Technisches Forum Kernenergie – Fragen zum RDB Block 1

Mike Dost, Leiter Kernkraftwerk Beznau

16. März 2018 | Axpo Power AG

Sicherheitsnachweis Kernkraftwerk Beznau 1

Wiederholungsprüfungen am RDB

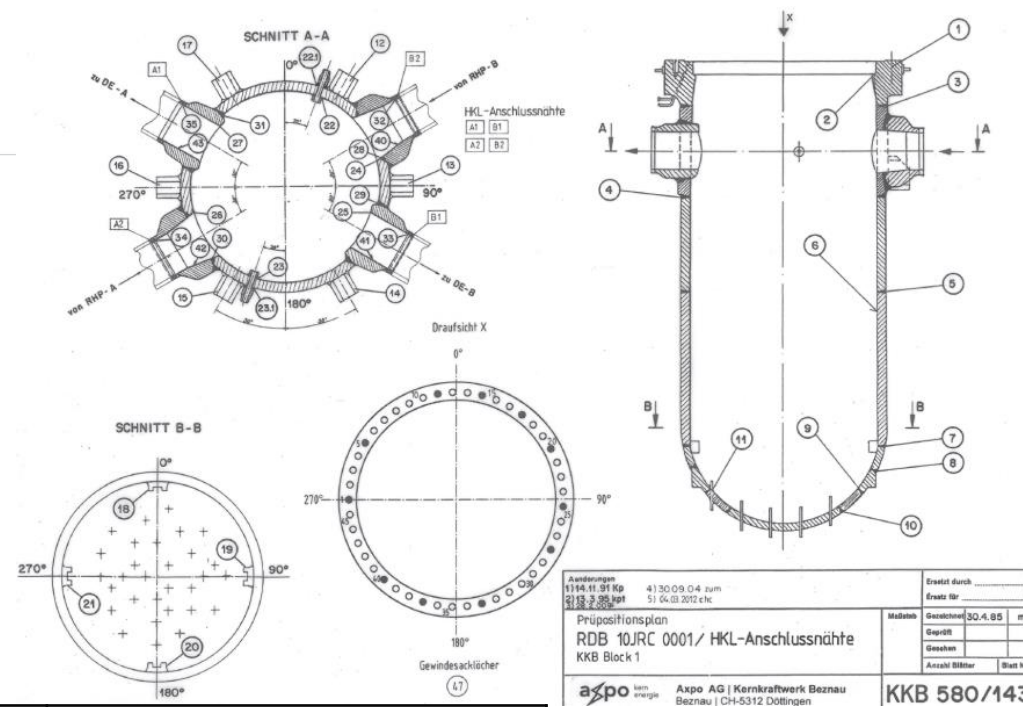
1. Gab es bei vorangegangenen Ultraschalluntersuchungen des Reaktordruckbehälters bereits Anhaltspunkte für die Materialverunreinigungen?

Im Grundmaterial des Reaktordruckbehälters wurden seit der Herstellung keine Ultraschalluntersuchungen durchgeführt.

Im Rahmen der UT-Herstellungsprüfung wurden einzelne kleine Ultraschall Anzeigen in den Ringen C und E1 des RDB festgestellt, die jedoch nicht zu rapportieren waren. Die Schmiedestücke erfüllten und erfüllen nach wie vor die Akzeptanzkriterien der Herstellungsspezifikation.

- Prüfungen am RDB, inklusive Deckel in 10-Jahres-intervallen
- Prüfmethoden
 - ET: Wirbelstrom
 - PT: Eindringen
 - UT: Ultraschall
 - DP: Druck
 - VT: Visuell
- “Baselineprüfung” 1971; seither 5 mal Wiederholungsprüfprogramm mit 90 Positionen
- Prüfumfang: Mantelschweissnähte, Stutzen-einschweissnähte, Anschlussnähte zu den Leitungen, Plattierung, Nähte der tragenden Aufhängung (Pratzen), Deckelprüfungen

Front view with clusters and box of extended areas

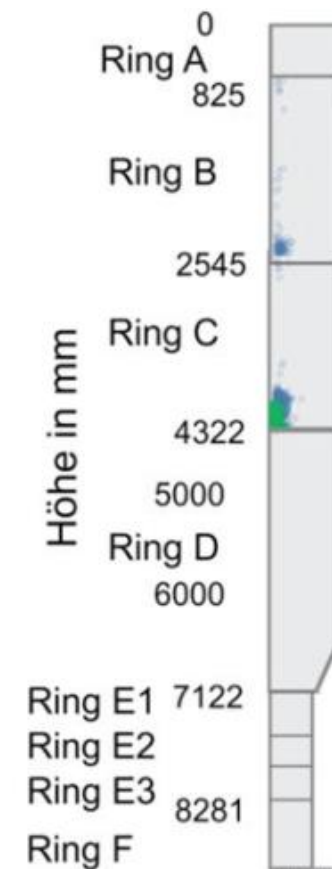
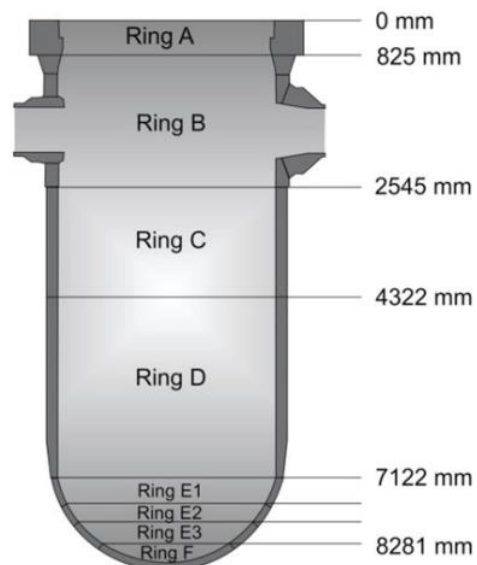
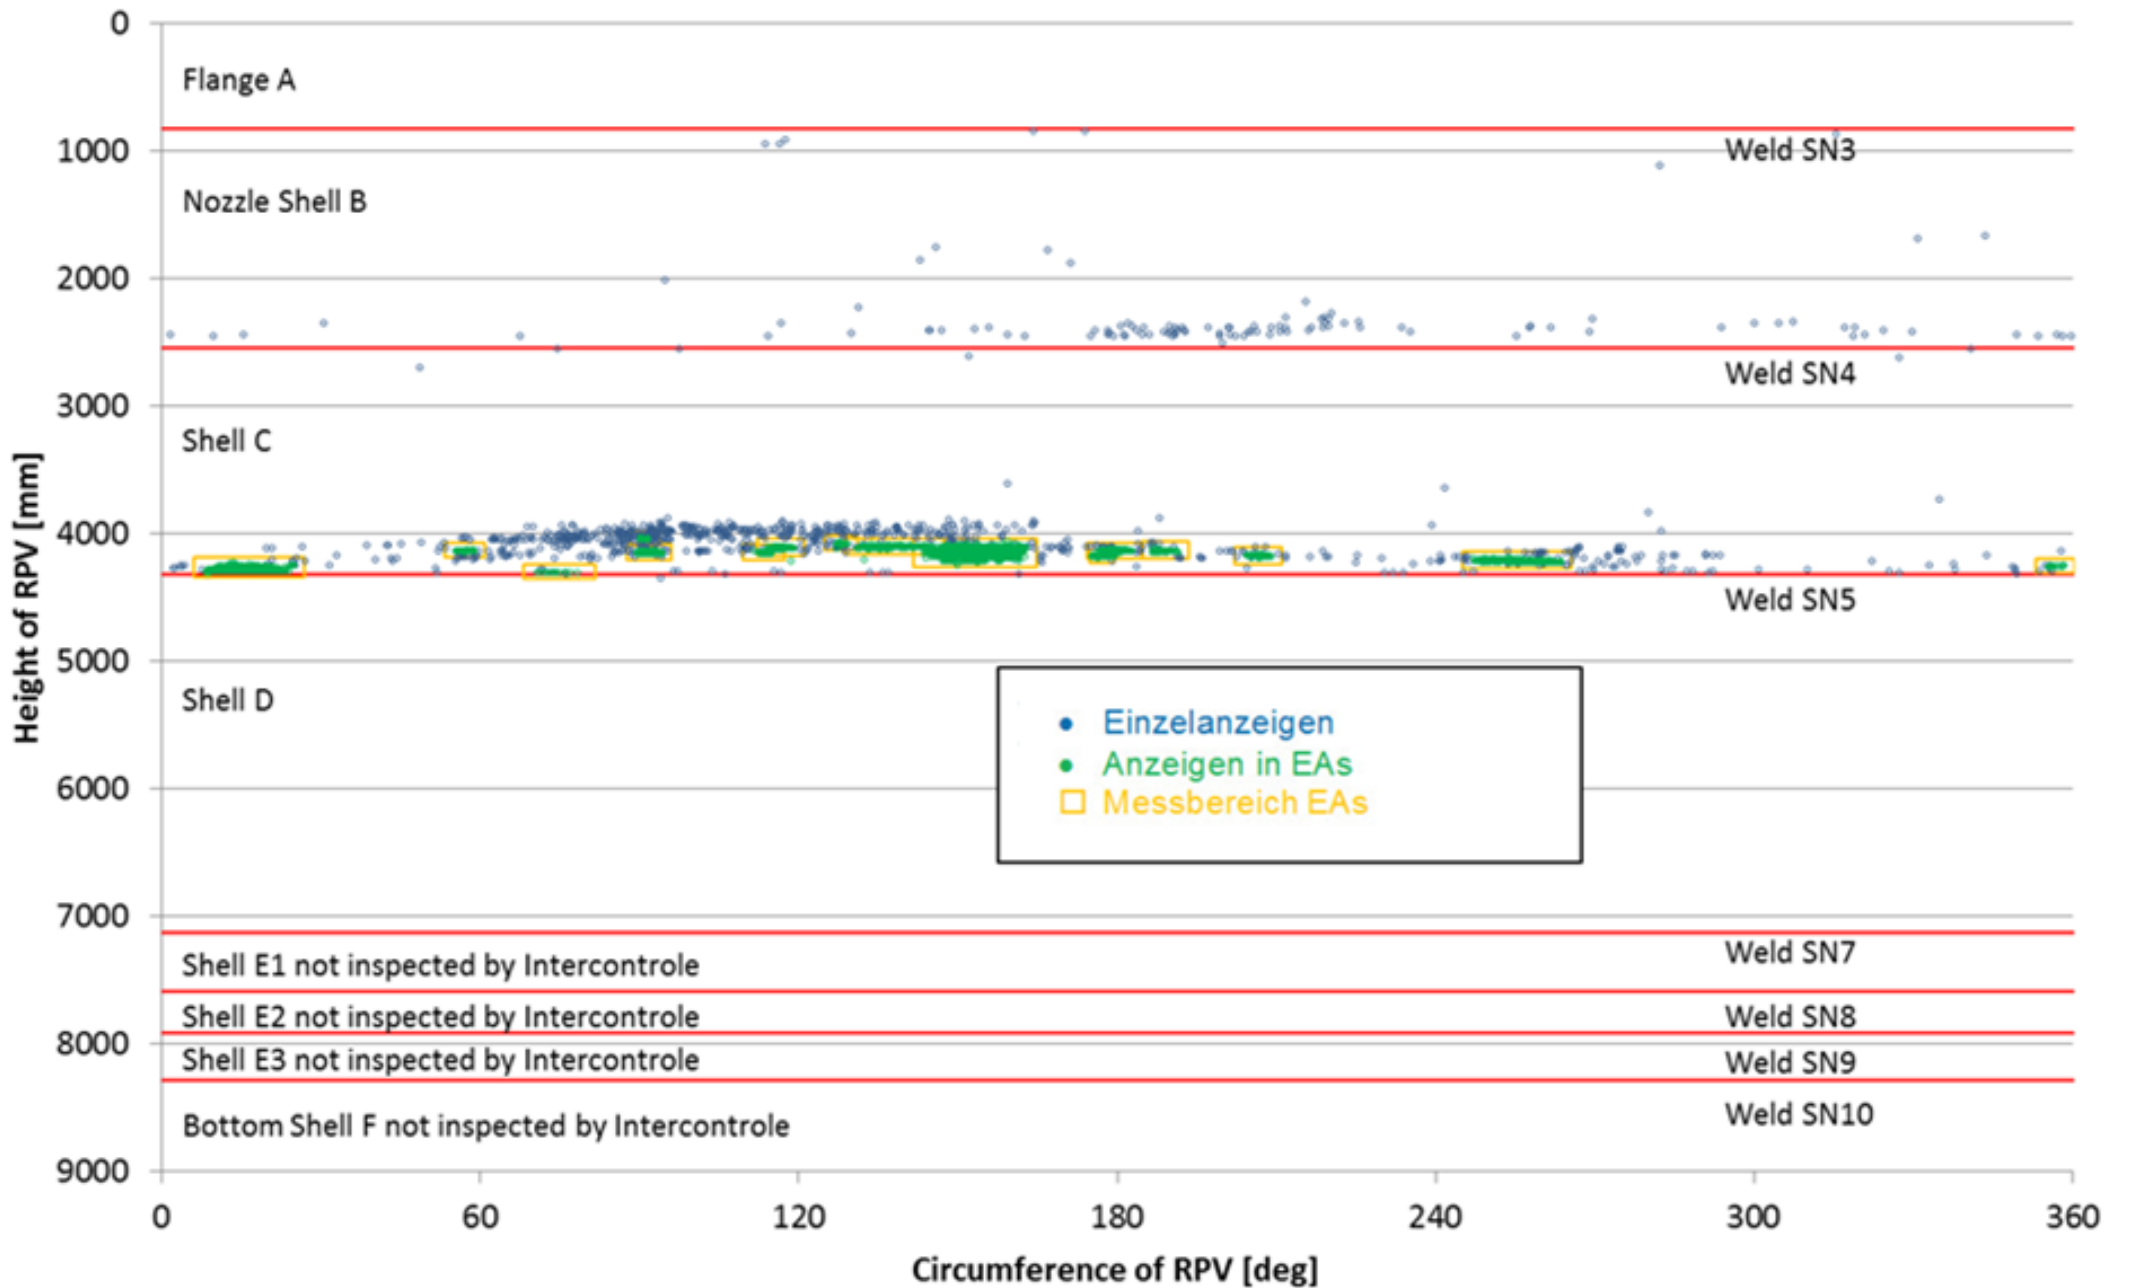
2. In welchen Bereichen des Reaktordruckbehälters wurden die Verunreinigungen festgestellt?

Die Aluminiumoxideinschlüsse befinden sich herstellungsbedingt und erwartungsgemäss hauptsächlich am unteren Ende der Gussstücke in der Nähe der Innenoberfläche der Ringe B, C und E. In den Bildern sind die Ergebnisse der Intercontrôle Messungen in den Ringen B und C dargestellt.

Schliffbilder (Ring C: vom Akzeptanzring)

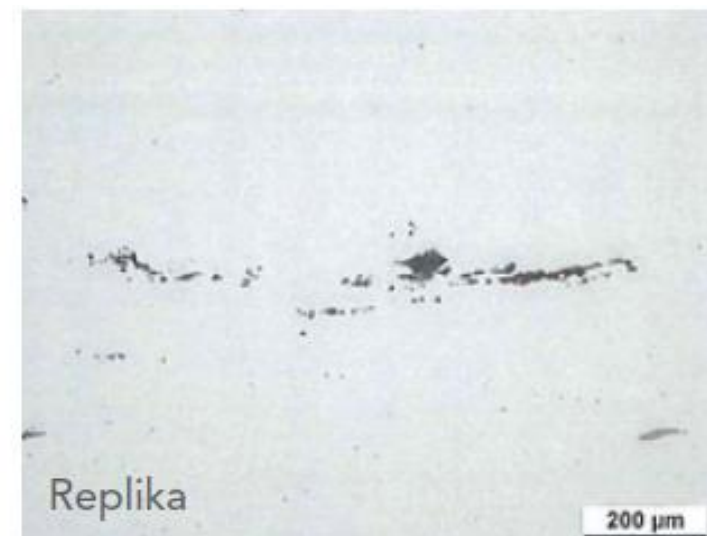
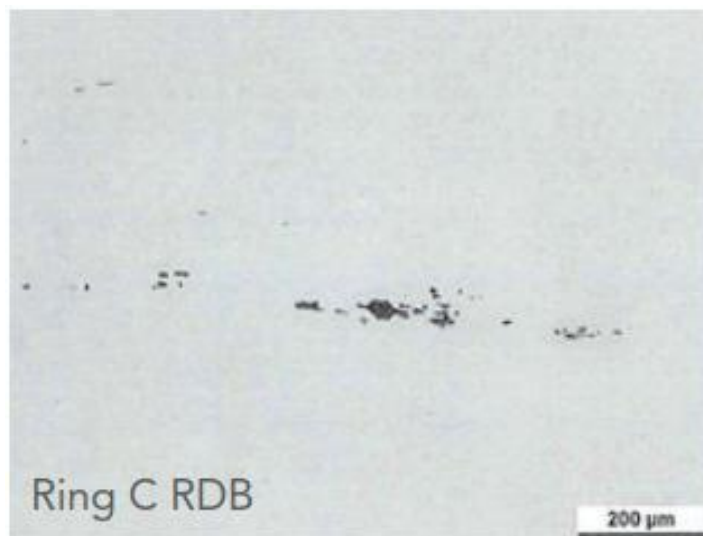
3. Welche Größe haben die einzelnen Verunreinigungen und in welcher Tiefe der Stahlwand befinden sie sich?

Die Einschlüsse liegen in der Nähe der Innenoberfläche, grösstenteils unter 20mm Tiefe, vereinzelt bis zu 50mm.

Die Aluminiumoxideinschlüsse haben eine Grösse von wenigen μm und liegen in losen Agglomeraten von bis zu mehreren mm Länge vor.

Nicht-metallische Einschlüsse

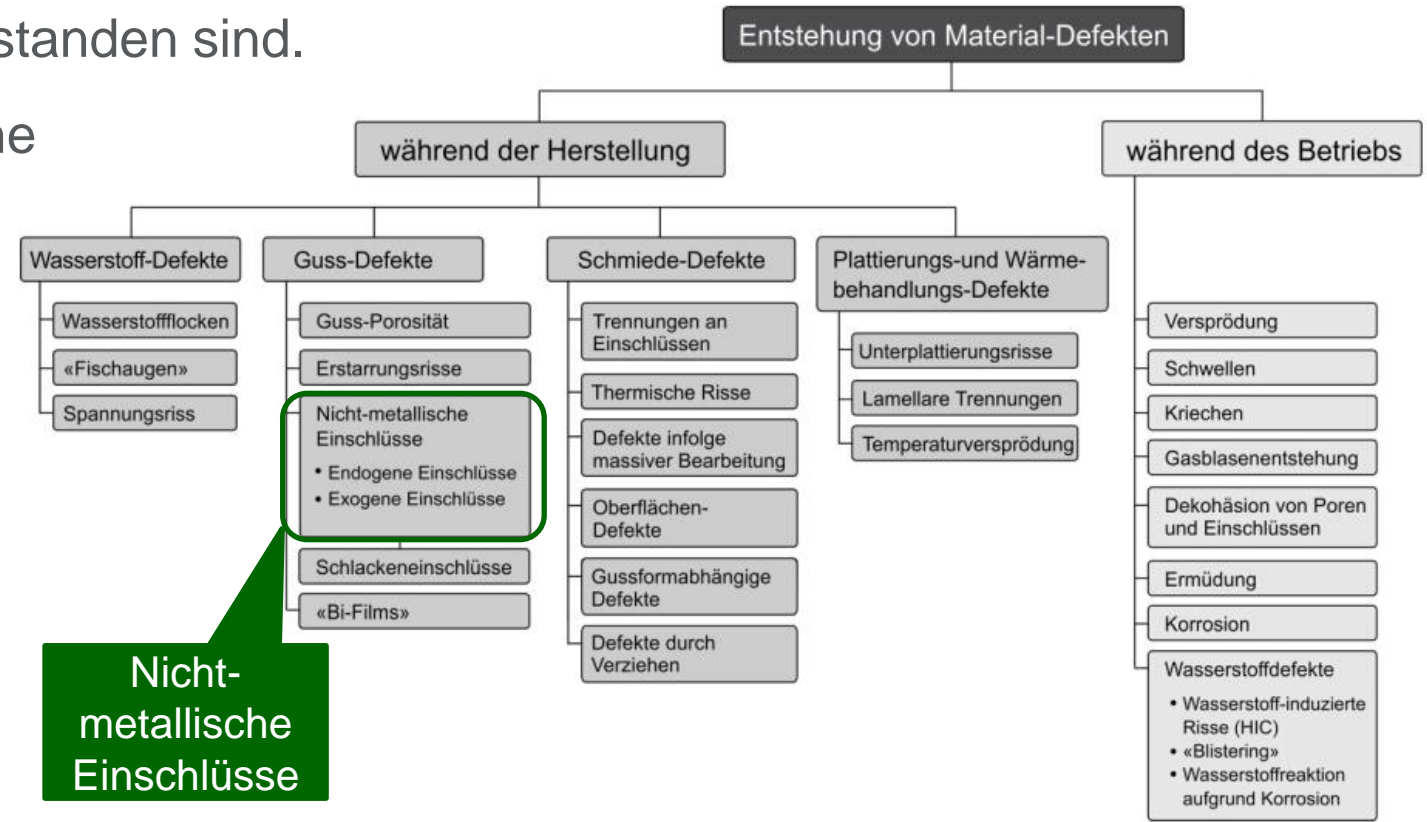
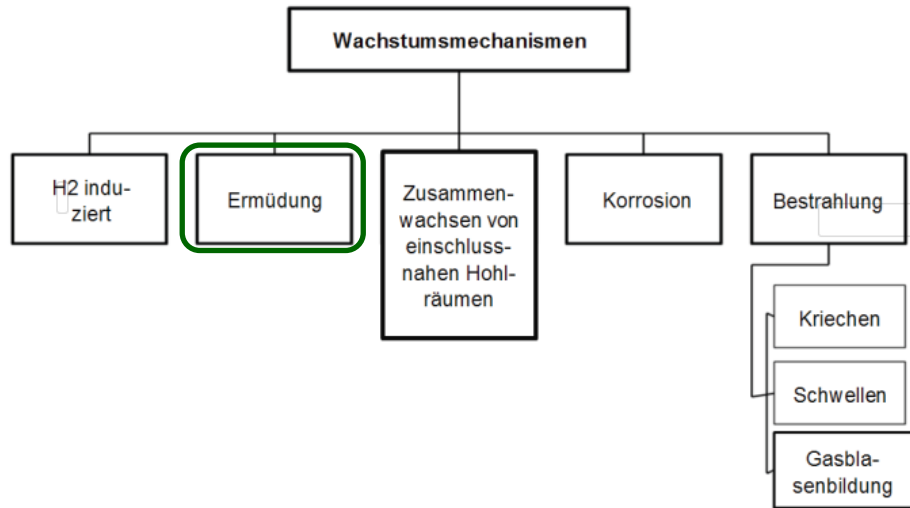
5. Welche Erklärungen gibt es für die Materialverunreinigungen, kann es ausgeschlossen werden, dass sie von Materialalterungsprozessen herrühren?

Bei den "Verunreinigungen" handelt es sich um Aluminium-oxide, welche im Herstellungsprozess entstanden sind.

Die möglichen Mechanismen, durch welche Materialdefekte sowie Wachstumseffekte entstehen können, wurden analysiert.
